**Sitzungsvorlage**

**Bebauungsplan 259 - Huppertzbruch -  
hier: Ergebnis der öffentlichen Auslegung und Satzungsbeschluss**

**Stellungnahme der Verwaltung zu den Anregungen der Bürger**

BEBAUUNGSPLAN "HUPPERTSBRUCH"  
VORSCHLAG 2

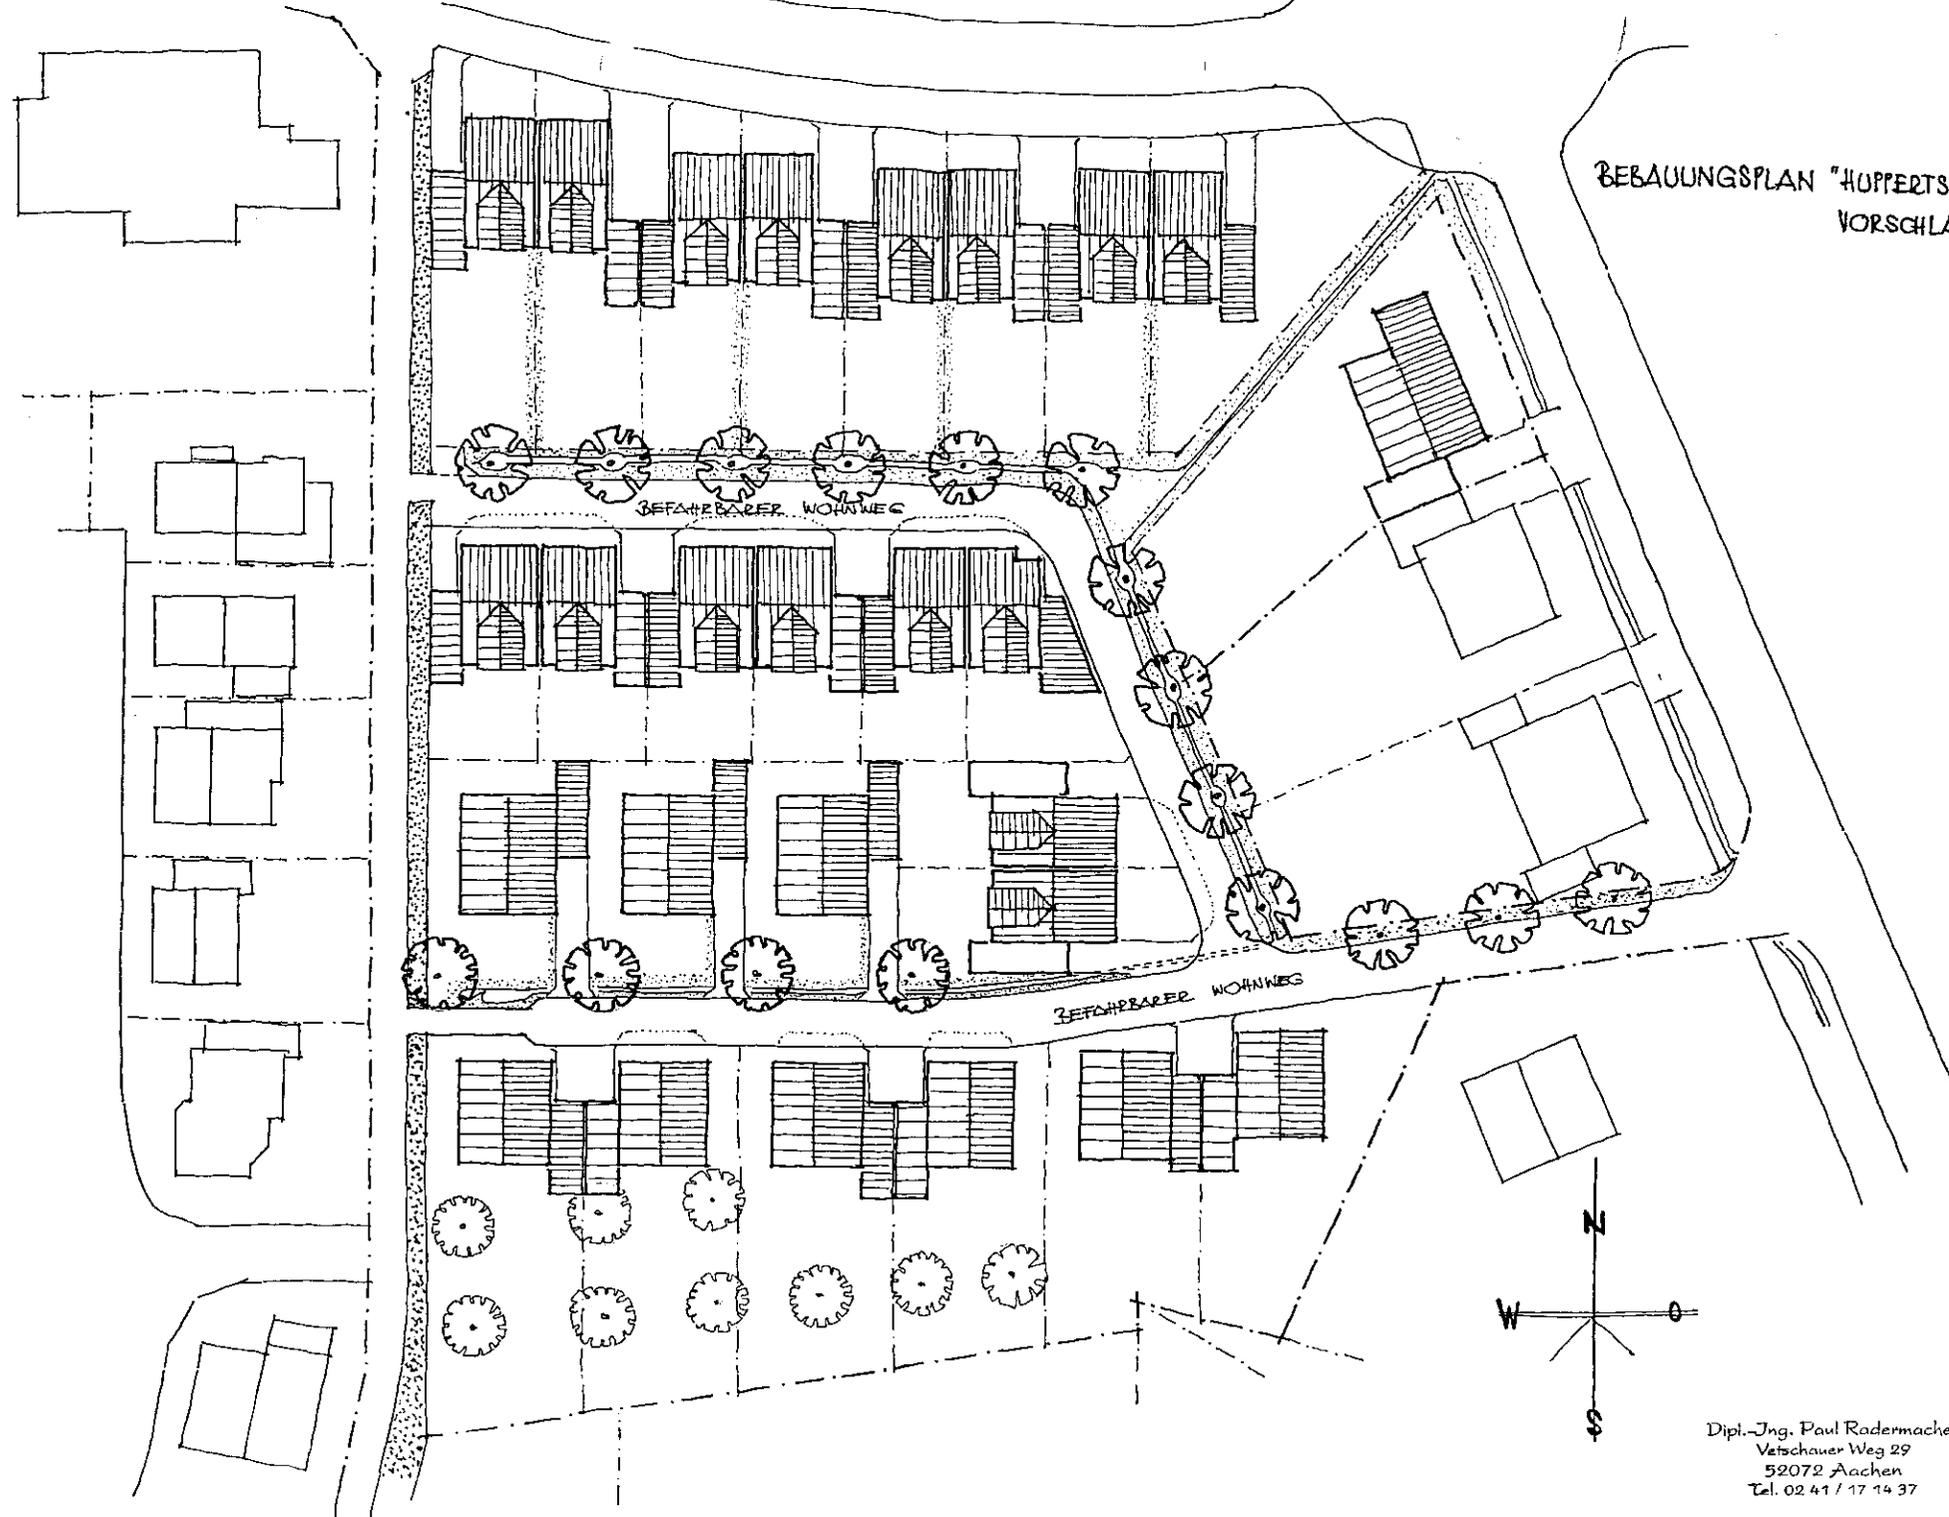
4	<p><b>Erbengemeinschaft Müllejans, Bernd Müllejans, Schillerstr. 23, 52224 Stolberg-Werth, Schreiben vom 04.02.2000 und 10.03.2000</b></p> <p>Der vorgelegte Planentwurf zeigt sowohl in der ökologischen als auch in der erschließungssichernden Bearbeitung erhebliche Defizite:</p> <p>Die den Fuß- und Radweg begleitende Hecke sowie die textlichen Festsetzungen Nr. 4.2 zu Hecken im privaten Bereich werden für den Ausgleich des zurzeit vorhandenen ökologischen Bestandes als unzureichend betrachtet. Unter Hinweis auf § 1 BauGB wird die Einbindung der vorhandenen landschaftlichen Situation in die Planung gefordert. Es wird angeregt, die Planung zu überarbeiten.</p> <p>Das Plangebiet wird maßgeblich mitbestimmt durch</p> <ol style="list-style-type: none"> <li>1. Wegbegleitende Gräben mit fließenden Gewässern („Hastenrather Fließ“ + Graben an der diagonalen Wegeverbindung)</li> <li>2. Die diagonale Wegeverbindung („Wendelinusstraße – Hamicher Weg“)</li> <li>3. Eine Streuobstwiese</li> <li>4. Einen Fichtenbestand</li> </ol> <p>Der neben der Streuobstwiese vorhandene Fichtenbestand wurde in der Planung nicht berücksichtigt. Es sind dies die wertvollsten Naturbestandteile des ganzen Gevierts, die gänzlich eliminiert und durch keine einzige</p>	<p>Die ökologische Bewertung zwischen Bestand und Eingriff ist in dem landschaftspflegerischen Fachbeitrag geregelt.</p> <p>Aufgrund von Schwierigkeiten in anderen Plangebieten bei der Umsetzung von Ausgleichsmaßnahmen auf privaten Grundstücken wird die Festsetzung 5.4 „Anpflanzung von Hecken im privaten Bereich“ aus den textlichen Festsetzungen gestrichen (Roteintragung). Die Kompensationsmaßnahmen im Plangebiet beschränken sich im wesentlichen auf die Festsetzung</p> <ul style="list-style-type: none"> <li>- einer naturnahen Strauchhecke mit Bäumen und</li> <li>- einer standortgerechten Gehölzbepflanzung als Straßenbegleitgrün.</li> </ul> <p>Der Landschaftspflegerische Fachbeitrag wurde überarbeitet und der notwendige externe Ausgleich neu berechnet.</p> <p>Grundsätzliches Ziel der Planung ist es jedoch, einen größtmöglichen Teil der vorhandenen Gartenbrache mit Obstbäumen zu erhalten. Von den 15 Obstbäumen sind 9 Bäume gesund, 4 weisen erhebliche Schäden auf, 2 sind abgängig und 7 werden als erhaltens- und schützenswert</p>	Die Anregungen werden nicht berücksichtigt.

Nr.	Bürger / Inhalt der Anregung	Stellungnahme der Verwaltung	Beschlussvor- schlag
	<p>Ausgleichsmaßnahme ersetzt wurden.</p> <p>Aufgrund des notwendigen Erhaltes von Graben und Obstwiese bedarf es einer grundsätzlichen Neuorientierung der Planung, damit nicht von Anfang an ein einklagbarer Abwägungsbelang unberücksichtigt bleibt.</p> <p>Als planerische Darstellung der Bedenken fügt die Erbegemeinschaft zwei Planungsvorschläge bei, die die aufgezeigten Belange verdeutlichen sollen.</p>	<p>festgesetzt.</p> <p>Der vorhandene Fichtenbestand ist ein standortfremdes Gehölz in dem Bebauungsplangebiet und besitzt nur eine geringe Lebensraumbedeutung. Der ökologische Wert des Fichtenbestandes ist im Vergleich zur vorhandenen Fettweide, Gartenbrache mit Obstbäumen, und zu den vorhandenen Gemüsekulturen als minderwertig einzustufen.</p> <p>Die von der Erbegemeinschaft vorgelegten Bebauungsvorschläge wurden mit der Stadtgrundkarte und der Darstellung des erhaltenswerten Baumbestandes überlagert.</p>  <p>Vorschlag 1: „Diagonale Erschließung“</p> <p>Da im öffentlichen Straßenraum in beiden Vorschlägen keine Wende-</p>

Nr.	Bürger / Inhalt der Anregung	Stellungnahme der Verwaltung	Beschlussvor- schlag
	reduziert werden. Vorgeschlagen werden Straßenbreiten von 4,5 m (ohne Parkplätze im öffentlichen Straßenraum) und 5,5 m.	Straße frequentieren, herrscht in dem Wohngebiet ein Verkehrschaos. Aus diesem Grund wird der gewählte Straßenquerschnitt mit 6,25 m als sinnvoll betrachtet. Bei der Bemessung der Wendefläche wurden die Radien für Fahrzeuge der Ver- und Entsorgungsdienste, sowie Notdienste berücksichtigt.	
	Durch die „Planstraße B“ werden Grundstücke erschlossen, die bereits vom „Hamicher Weg“ her voll erschlossen sind. Sollte es seitens der Stadt Eschweiler keine Aufforderung zur Planüberarbeitung bezüglich der Erschließungsanlagen geben, so wird berechtigter Anlass zur Normenkontrollklage gesehen.	Die Länge der Straße orientiert sich an der letzten möglichen Bebauung (Garage) in der „Planstraße B“. Der Zuschnitt der möglichen Grundstücke führt dazu, dass die Stichstraße an einem Grundstück, das am „Hamicher Weg“ liegt, endet.  Ein Beispiel für eine „doppelte Erschließung“ der Grundstücke zeigt die Erbgemeinschaft in ihrem Vorschlag 2: Hier werden <u>alle</u> Grundstücke, die bereits durch die Straßen „Am Hastenrather Fließ“ und „Hamicher Weg“ erschlossen werden, rückwärtig zusätzlich durch einen Wohnweg erschlossen.	Die Anregung wird nicht berücksichtigt.

Nr.	Bürger / Inhalt der Anregung	Stellungnahme der Verwaltung	Beschlussvorschlag
		<p>möglichkeiten eingeplant wurden, ist in beiden Varianten die Erschließung des Plangebietes nicht gesichert: Insbesondere für Ver- und Ent-sorgungsfahrzeuge sowie Rettungsfahrzeuge sind im Plangebiet entsprechende Wendemöglichkeiten vorzusehen.</p>  <p><b>Vorschlag 2: Befahrbarer Wohnweg</b></p> <p>Das fehlende Angebot von öffentlichen Stellplätzen in beiden Vorschlägen würde zu einem - städtebaulich nicht vertretbaren - deutlichen Anstieg des Parkdrucks in den angrenzenden Wohnstraßen führen. Zudem ergibt sich aus der Gegenüberstellung der Vorschläge zur gewählten Erschließungsvariante im Bebauungsplan insgesamt keine Verringerung der erforderlichen Straßenverkehrsflächen.</p> <p>Der Vorschlag 1 sieht den Ausbau des (entlang des diagonalen Weges) vorhandenen Grabens als Rigole vor. Aufgrund des hohen Grundwas-</p>

Nr.	Bürger / Inhalt der Anregung	Stellungnahme der Verwaltung	Beschlussvorschlag
		<p>serstandes und der Bodenbeschaffenheit ist eine Versickerung des Niederschlagswassers im Plangebiet jedoch nicht möglich. Ein naturnaher Erhalt des vorhandenen Grabens würde einen beidseitigen, unbebauten Uferrandstreifen bedingen sowie eine Reduzierung der Grabenquerungen durch Garagenzufahrten.</p> <p>Der in der Planung der Erbgemeinschaft zur Erhaltung vorgeschlagene Gewässergraben ist nach Rücksprache und Ortstermin vom 26.06.2000 mit dem Staatlichen Umweltamt Aachen, dem Wasserverband Eifel-Rur und der Unteren Wasserbehörde Kreis Aachen ein Seitengraben zur Entwässerung der Wegeparzelle. Es handelt sich nicht um ein Gewässer. Aus diesem Grund wird die Wegeparzelle - wie im zweiten Vorschlag der Erbgemeinschaft vorgesehen - im Bebauungsplanentwurf mit in die Bauflächen einbezogen.</p> <p>Im Vorschlag 1 entsteht durch die diagonale Erschließung ein Bebauungsraster, das sich deutlich von der umgebenden prägenden Struktur abhebt. Der Bebauungsplan sollte hier jedoch - schon aufgrund der Kleinteiligkeit des Gebietes - eine Bebauung ermöglichen, die die umgebenden Strukturen aufnimmt und ergänzt. Der vorgelegte Vorschlag lässt die geplante Ergänzung jedoch als Fremdkörper in einer ansonsten homogenen Baustruktur erscheinen.</p> <p>Auch auf den Erhalt der Obstwiese wird im Vorschlag 1 keine besondere Rücksicht genommen. Von den 7 zu erhaltenden Bäumen werden durch die geplante Anordnung der überbaubaren Flächen mindestens 4 überplant. Der Fichtenbestand findet in den beiden Vorschlägen keine besondere Berücksichtigung.</p> <p>In beiden Vorschlägen ist die Ausweisung der Bauflächen gegenüber dem Bebauungsplanentwurf stark verdichtet. Die Zielsetzung, keine atypisch hohe Verdichtung im Plangebiet anzustreben, wird nicht berücksichtigt.</p>

# Entwurf

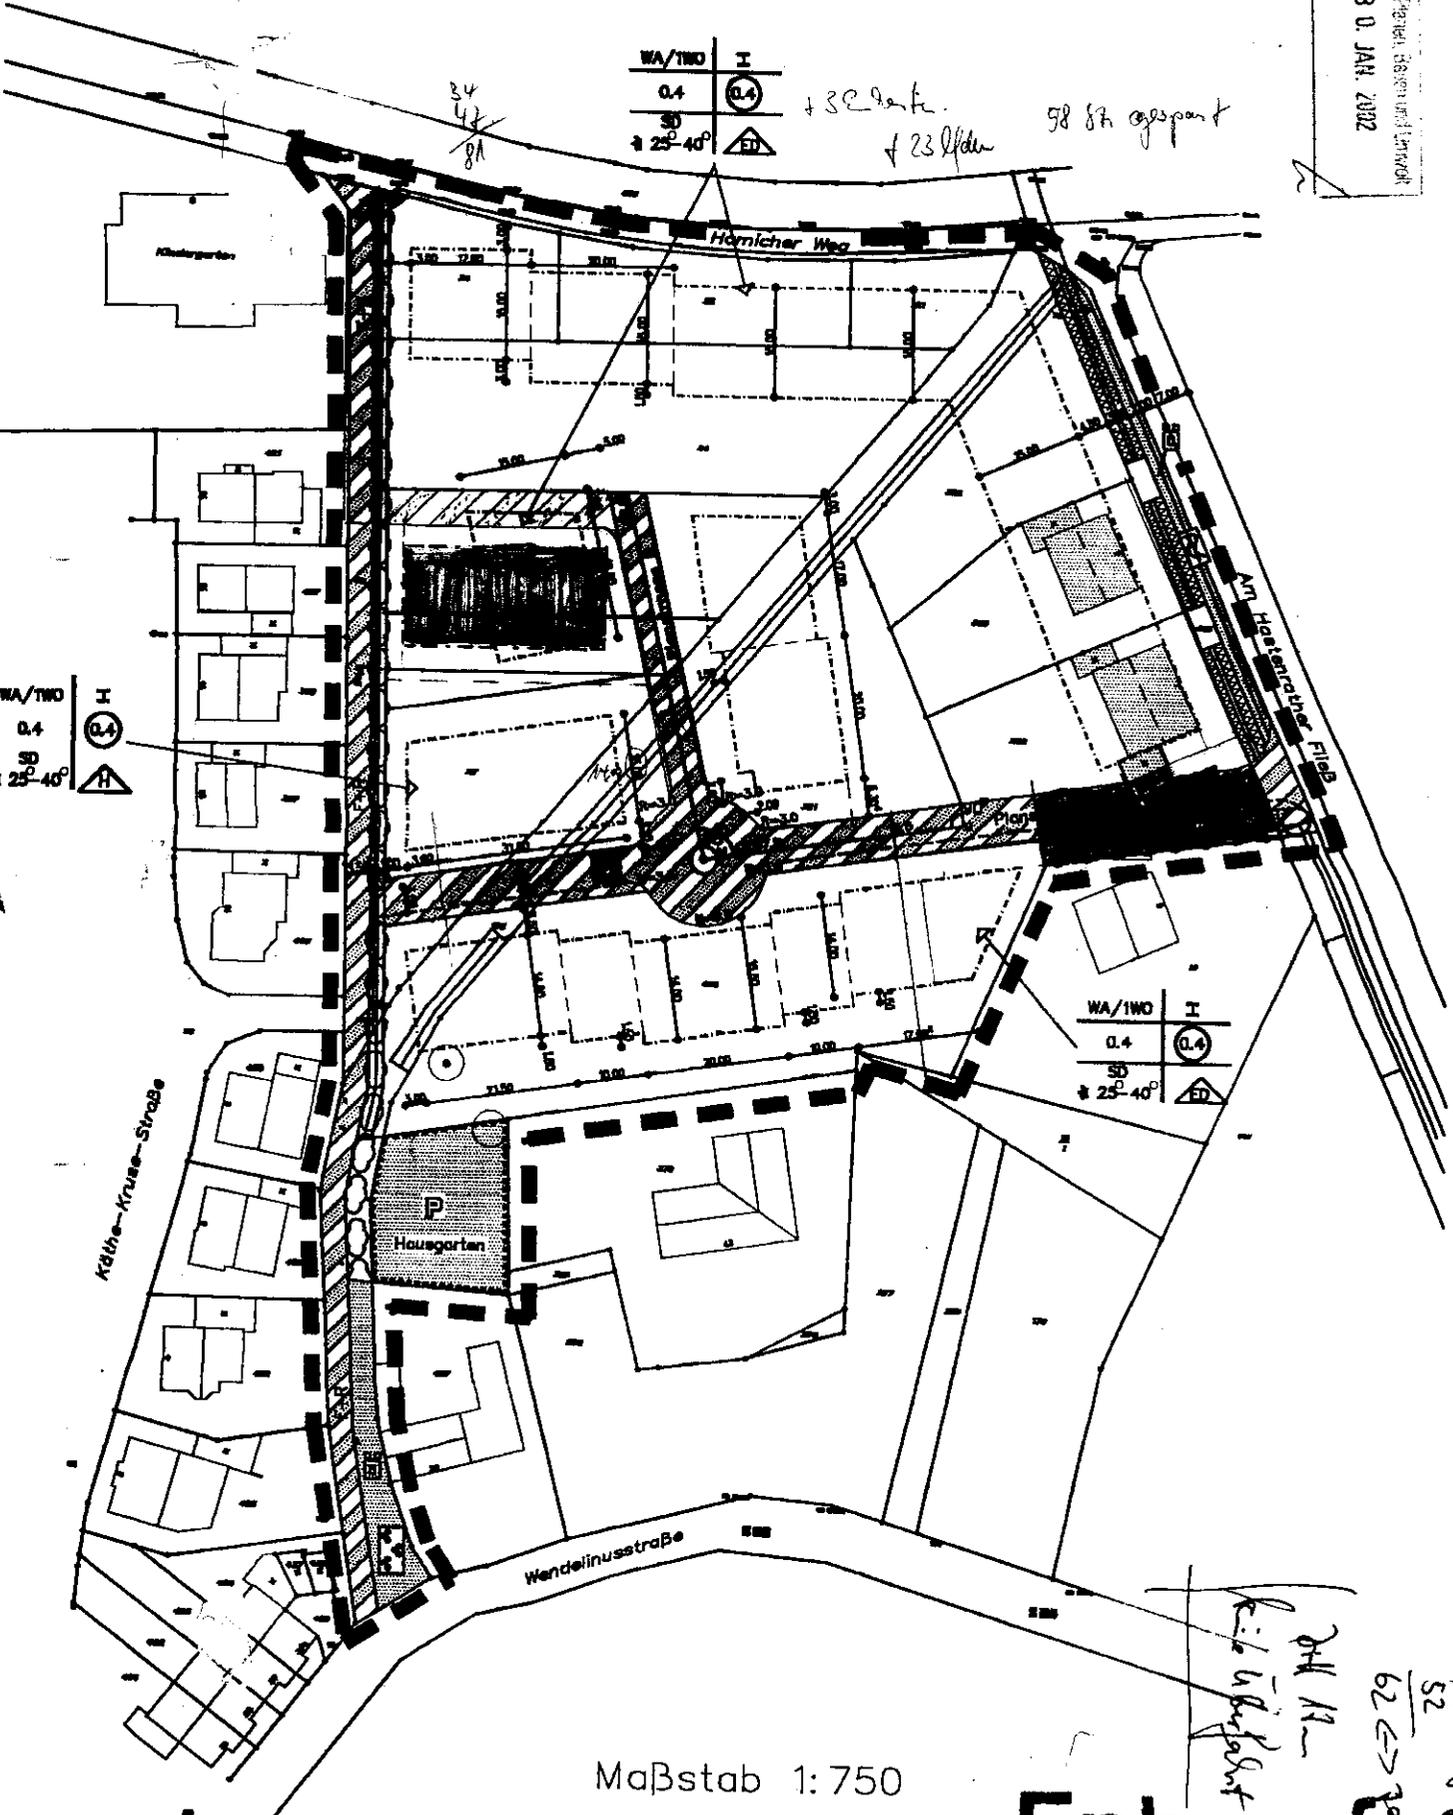
Nr.	Bürger / Inhalt der Anregung	Stellungnahme der Verwaltung	Beschlussvor-schlag
			nis genommen.
7	<p><b>Peter Nyst, Schreiben vom 11.01.2002</b></p> <p>In dem Schreiben wird in Ergänzung zu einem Ortstermin ein Planungsvorschlag unterbreitet. Die Erschließung ist in dieser Lösung über den fußläufigen Verbindungsweg zwischen der „Wendelinusstraße“ und dem „Hamicher Weg“ vorgesehen. Die Überfahrt über das „Hastenrather Fließ“ wäre in diesem Falle nicht erforderlich.</p>	<p>Die Trasse der vorgeschlagenen Erschließungsalternative wird zu einer Konzentration des Verkehrs im unmittelbaren Umfeld des Kindergartens führen. Das bisherige, auch bei der Aufstellung des Bebauungsplans Nr. 80 - Käthe-Kruse-Straße - verfolgte Planungsziel, den vorhandenen Fuß- und Radweg auch als fußläufige Verbindung zwischen den Wohngebieten „Schwarzer Weg“, „Käthe-Kruse-Straße“, „Huppertzbruch“ und dem Kindergarten zu erhalten, muss bei Realisierung dieser Variante aufgegeben werden. Hinzu kommt, dass die vorgeschlagene, mehrfach gewinkelte Straßenführung der alternativen Trasse nicht sinnvoll umsetzbar ist.</p> <p>Aus städtebaulichen Gründen soll diese Erschließungsvariante nicht weiter verfolgt werden.</p>	Die Anregung wird nicht berücksichtigt.
